Procedimento di Verifica di Assoggettabilità a VIA ai sensi dell'art.19 del D.Lgs.152/2006 e ss.mm.ii,

**IMPIANTO DI DIGESTIONE ANAEROBICA PER IL TRATTAMENTO DELLA FRAZIONE ORGANICA DEI
RIFIUTI URBANI NEL COMUNE DI TERAMO**

GIUDIZIO DI RINVIO CON INTEGRAZIONI – RISCONTRO

Circuito acqua calda

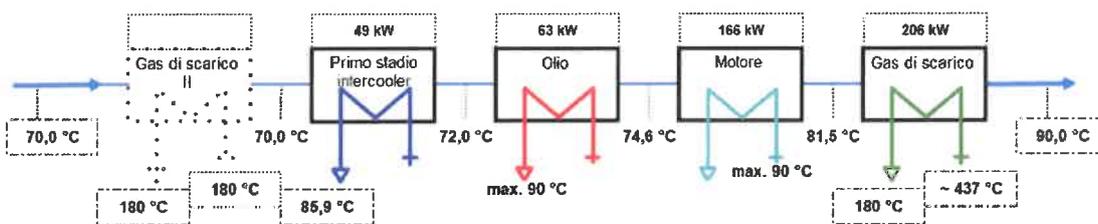
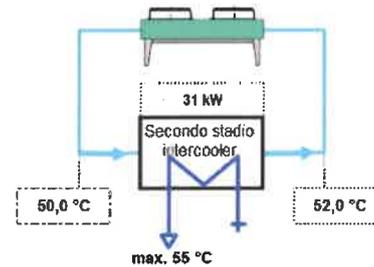
4. **specificare la potenza termica del cogeneratore, indicando univocamente il combustibile utilizzato ed inserendo la relativa emissione nel QRE qualora ne ricorrano le condizioni. Preso atto che nello SPA è prevista l'installazione di un impianto di cogenerazione, la cui alimentazione non è chiaro se sia a biogas o biometano, per il quale non è stata specificata la potenza termica di combustione, mentre nel QRE viene indicata quale emissione scarsamente rilevante.**

Si prevede di installare un gruppo di cogenerazione con un motore del tipo J 312 GS-F225 (marca Jenbacher, o equivalente), che di targa eroga 500 kW di potenza elettrica, con un recupero termico corrispondente di 484 kW, idoneo per assicurare il fabbisogno di riscaldamento dei digestori, come calcolato ai paragrafi precedenti. La potenza introdotta è 1178 kW e il rendimento complessivo è dell'83,5%, suddiviso in 42,4% per la parte elettrica (500 kWe) e 41,1% per il termico (484 kWt). La potenza termica recuperabile totale è data dalla somma dei vari contributi per il circuito dell'acqua calda, ovvero:

- circuito olio diatermico: 63 kW;
- circuito recupero camicia motore: 166 kW;
- circuito recupero gas di scarico: 206 kW.

Con questi stadi l'acqua si riscalda nuovamente passando da 70°C a 90°C, come mostrato in figura.

Potenze termiche recuperabili = 484 kW
(+12/-8 % tolleranza)
Portata nominale = 20,8 m³/h

Potenza termica da dissipare = 31 kW
(+12/-8 % tolleranza)
Portata acqua di raffreddamento = 15,0 m³/h

Per il circuito dell'acqua di raffreddamento con il secondo stadio dell'intercooler, con una concentrazione di glicole del 37%, la potenza da dissipare è invece di 31 kW. Questi dati si riferiscono al funzionamento del motore a pieno carico.
